HENVENDELSER MODTAGET I HØRINGSPERIODEN

FORSLAG TIL LOKALPLAN HF KALVEBOD

Høringssvar

Offentlig høringsperiode fra den 1. september til den 27. oktober 2025.

De tre træer som i lokalplanen er foreslået fredet.

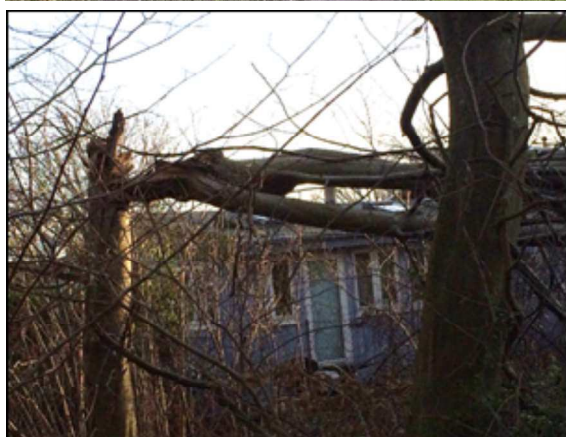
Haveforeningen foreslår, at afsnittet udgår.

Store og høje træer er ikke egnet i en tæt bebyggelse som HF Kalvebod. De tre træer, som i lokalplanens § 8, stk.2 foreslås fredet, er træer, der kan blive fra 20 m til 60 m høje og som allerede nu har en anseelig højde og et omfang, som tager lys og luft fra de omkringliggende bygninger, jf. fotos. Tretorn har en væksthøjde på 20-30 m, Skovfyr på 20- 40 m og Gul cypres 50-60 m.

Hertil kommer at jordbundsforholdene ikke er velegnede til høje, fritstående træer, idet jordbunden i HF Kalvebod og i Valbyparken indeholder opfyld fra begyndelsen af det 19-århundrede.

Opfyldet består af slagter, bygge- og industriaffald og mindre dele dagrenovation, som ikke giver trærodderne en særlig god forankring. Ved efterårsstorme kan det ses i Valbyparken, at store træer har tabt deres rodfæste i de årlige efter- og vinterstorme. Ligeledes kan de store træers rødder medføre sætningsskader på bygningernes fundamenter, idet de kun står i en afstand på 1,5 til 2 m. fra bygningerne.

Derfor forstår haveforeningen, at fredningen af træerne udgår af lokalplanen. I bilag 1 kan ses fotos af forholdene i Hf Kalvebod og Valbyparken.

Tegning 6 · Udstykning

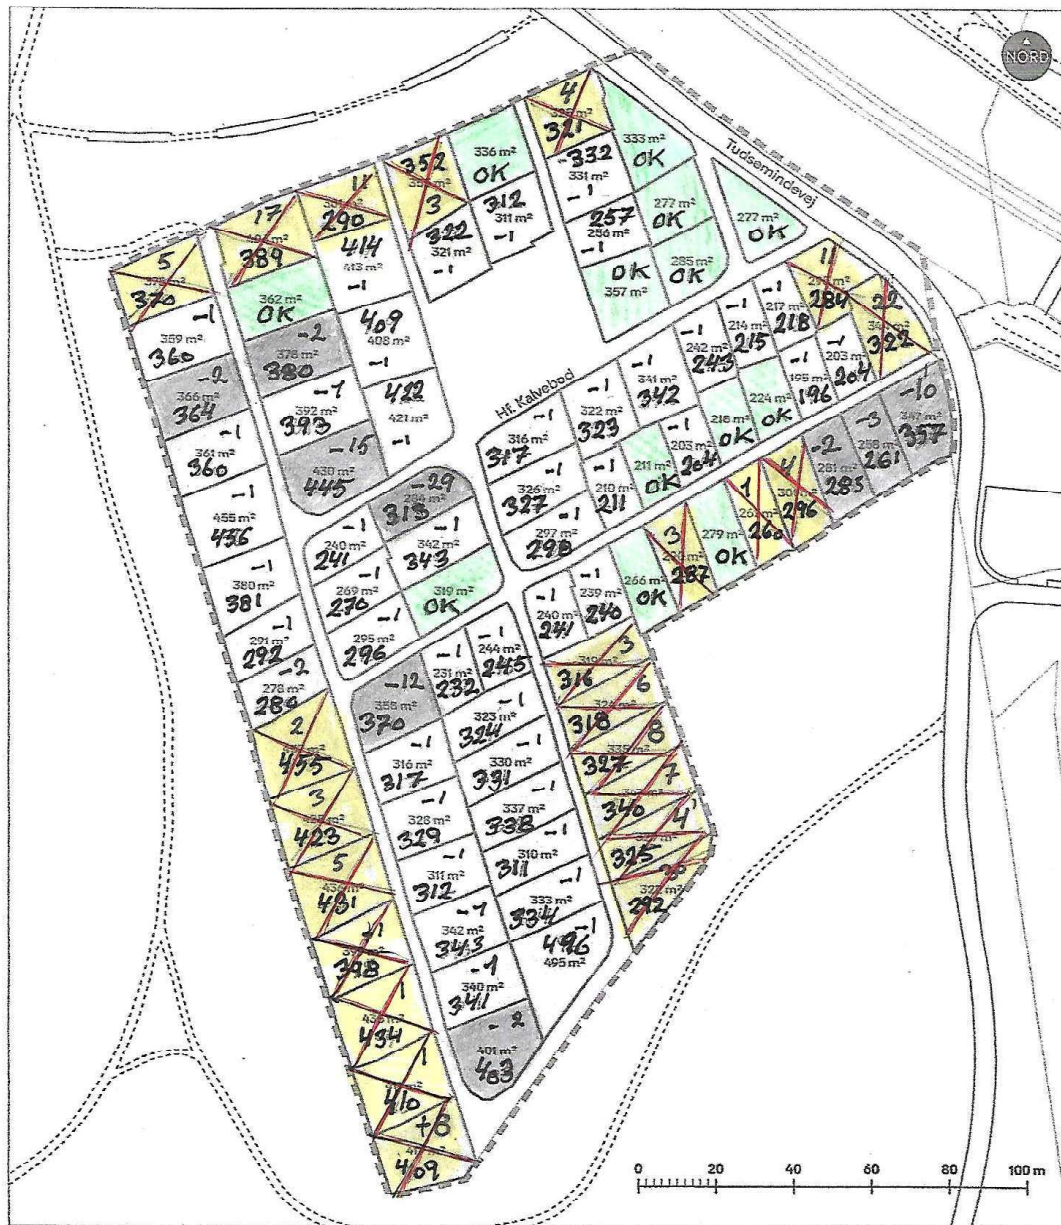
Vi bemærker, at der er en række afvigelser mellem hver enkelt lods kvadratmeter angivelser på tegning 4 og den af HF Kalvebod til Københavns Kommune indsendte lodplan. Vi har angivet afvigelserne i bilag 2.

Forskel på m² vedr. lokalplan og lodplans m²- data
